JRR-3 使用施設 中性子散乱実験用貯蔵箱の使用前確認申請
の期日変更の経緯及び変更内容について

令和5年2月24日

日本原子力研究開発機構 原子力科学研究所

図1 中性子散乱実験用貯蔵箱の設置概略図

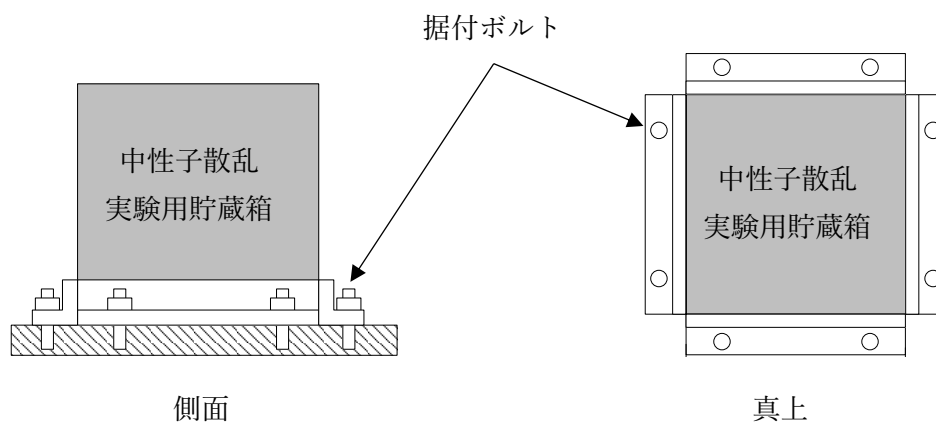
(1) 核燃料物質使用許可申請書に記載してある水平地震動が作用した場合、当該貯蔵箱が移動しないこと。

検討の結果、当該貯蔵箱が移動しないように設置枠を設け、その据付ボルトの材料、寸法及び据付に係る検査を追加する。

- ・材料検査：設置枠の据付ボルトが SS400 であること。
- ・寸法検査：設置枠の据付ボルトの呼び径が、M10 であること。
- ・据付検査：別紙図 1 に示すとおり、据付ボルト（8 本）によって据付けられていること（別紙図 1 参照）。

図2 中性子散乱実験用貯蔵箱Ⅲ、Ⅳの設置場所の概略図

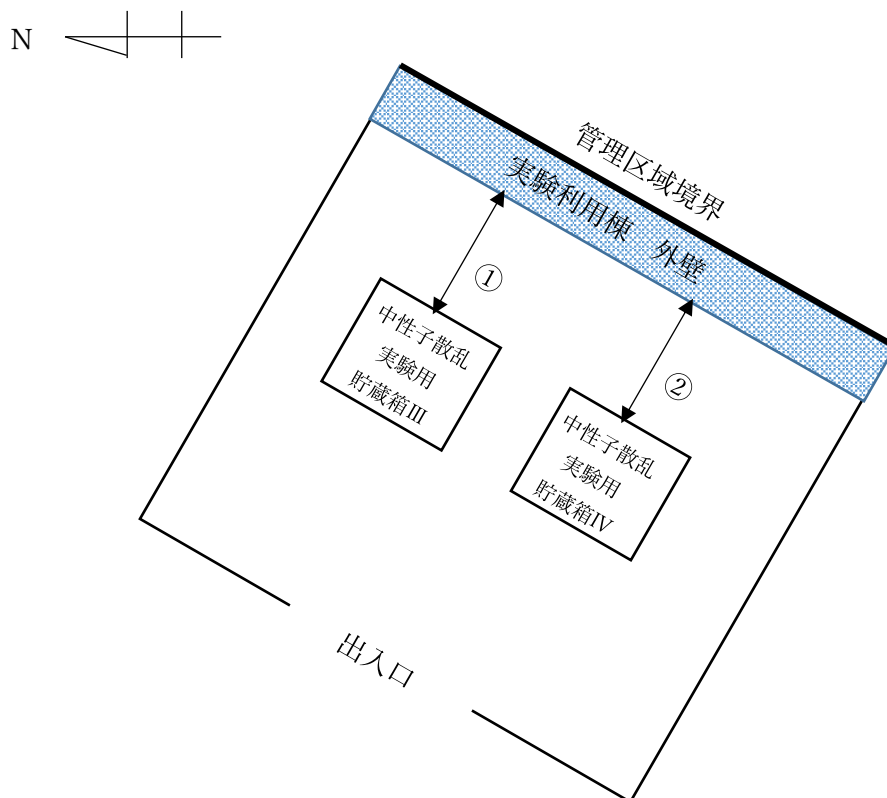
(2) 核燃料物質使用許可申請書の遮蔽評価において、評価条件のボイド（距離）を確認すること。

検討の結果、ボイド（距離）を考慮している実験利用棟に設置する貯蔵箱については、その距離に係る寸法検査を追加する。

- ・寸法検査：実験利用棟に設置する中性子散乱実験用貯蔵箱については、外壁から 20 cm 以上離れていること（別紙図 2 参照）。
